Tramway T10 La Croix-de-Berny (Antony) - Place du Garde (Clamart)

PORTER A CONNAISSANCE RELATIF AU DOSSIER DE DÉCLARATION AU TITRE DE LA LOI SUR L'EAU

Page	Modification	Commentaire
	Prises en compte des remarques de la DRIEE suite à la réunion du 25/02/2020.

Cette version du Porter à connaissance a été enrichie avec les réponses apportées aux questions de la DRIEE sur la version initiale de ce document, et émises dans son courrier de réponse du 28 novembre 2019. Cette version intègre également les compléments et réponses aux questions posées oralement par la DRIEE lors de la réunion organisée entre elle et les Maîtres d'Ouvrage, le 25 février 2020. Les compléments sont identifiés par une police de couleur rouge.

Figure 20 : Principe général de gestion des eaux pluviales – Projet initial (2/3), source : Études AVP - Groupement SARA

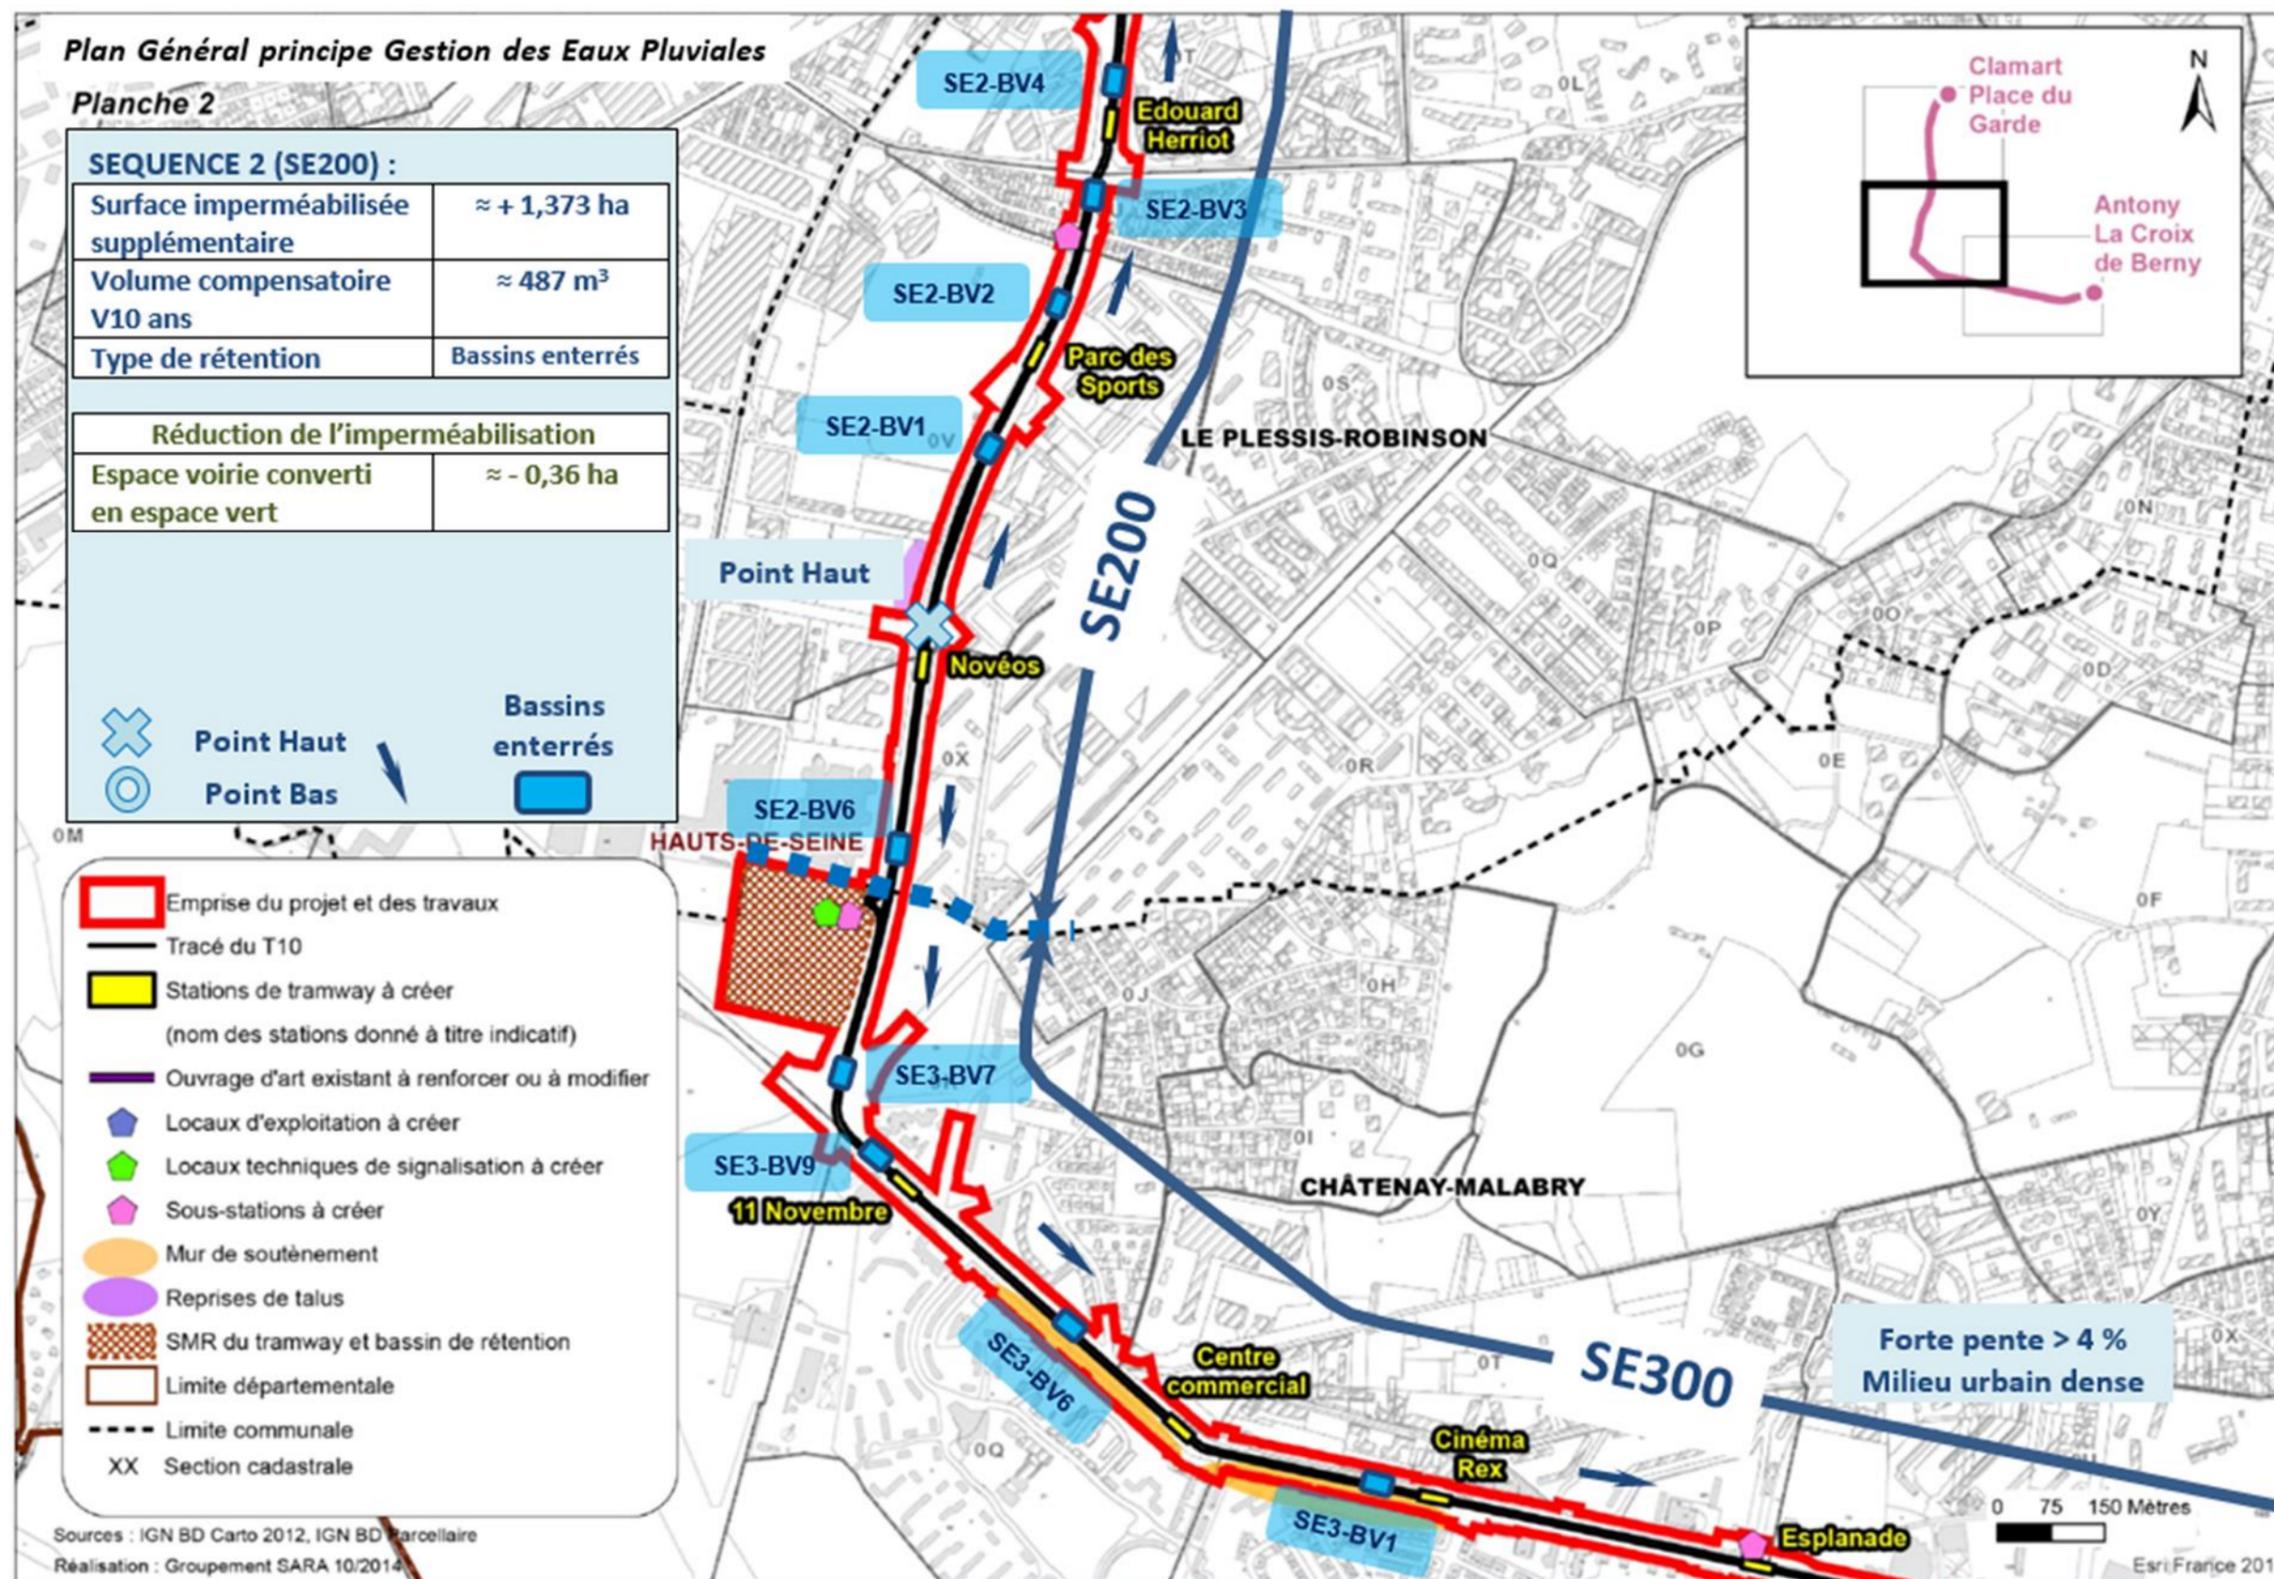
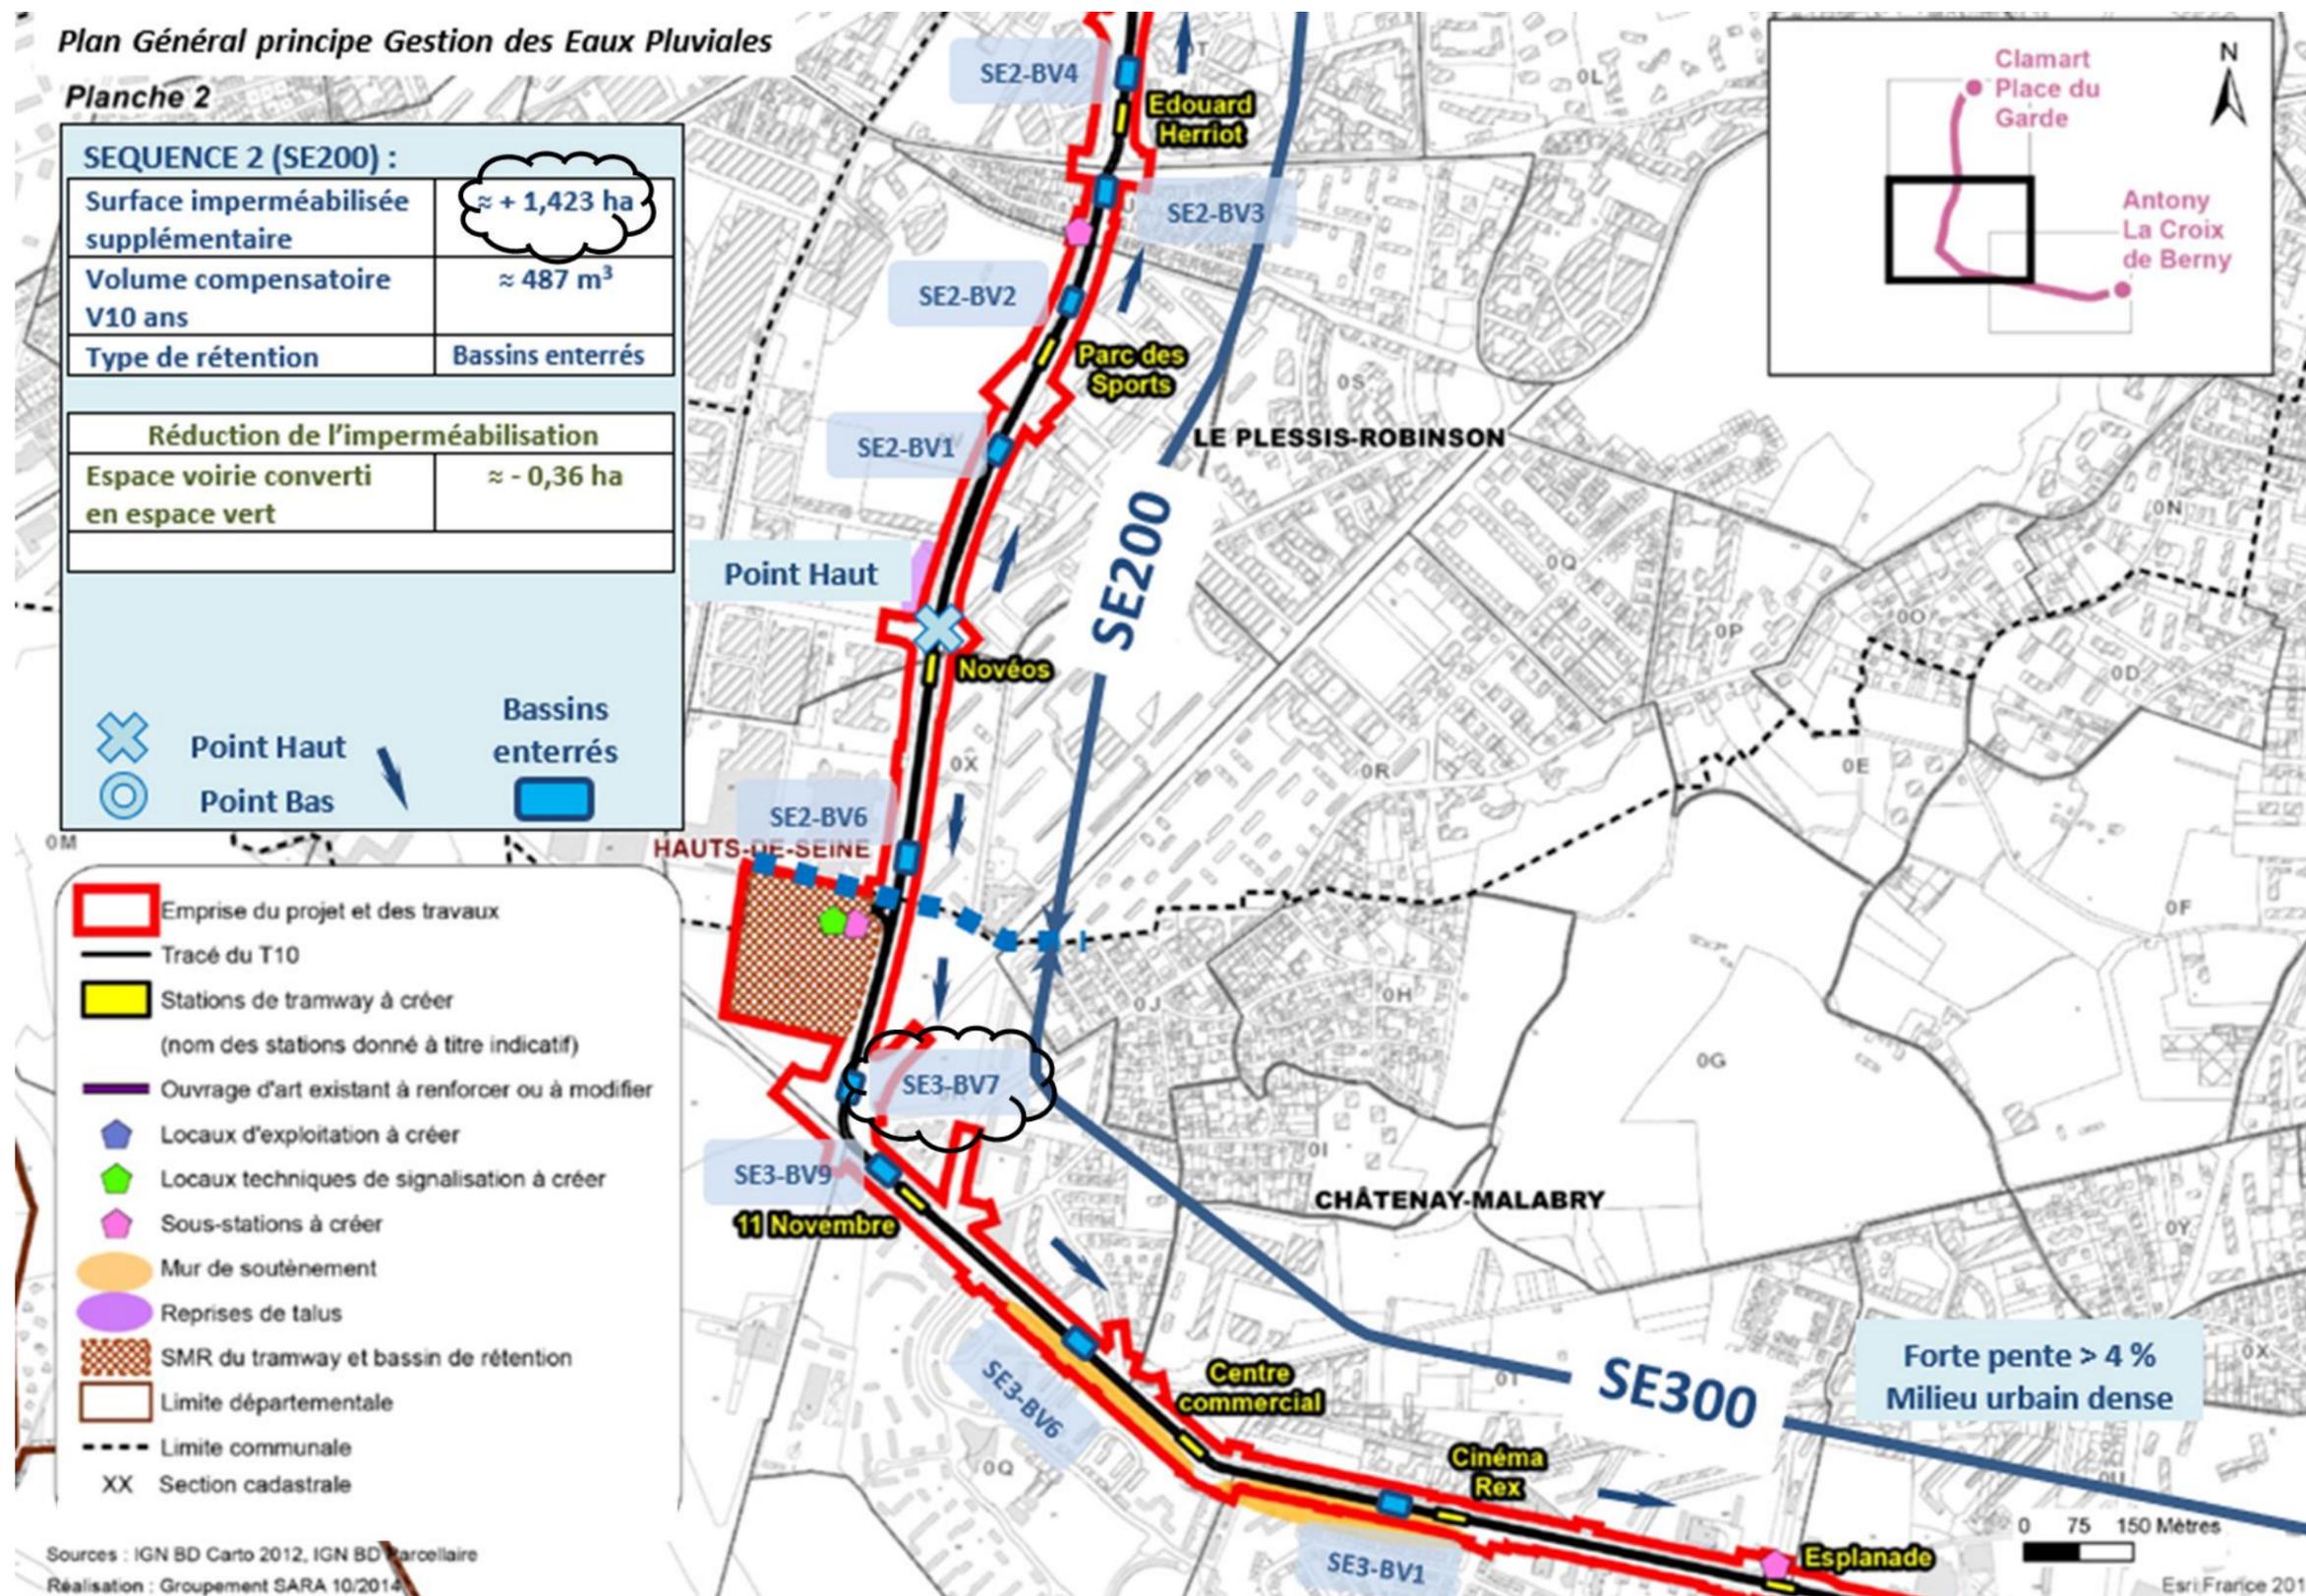
Le principe d'implantation des bassins reste identique au projet initial. Toutefois, afin de prendre en compte l'imperméabilisation supplémentaire liée aux modifications du projet, des modifications apparaissent dans la volumétrie, la position et le nombre de bassins nécessaires.

Par la suite est disposé, en vis-à-vis, le synoptique de l'assainissement tel que présenté dans le dossier de déclaration initial (page de gauche) et dans le projet modifié (page de droite). Pour plus de clarté, les modifications (techniques ou de calculs) entre les deux séries de planches sont identifiées par des nuages.
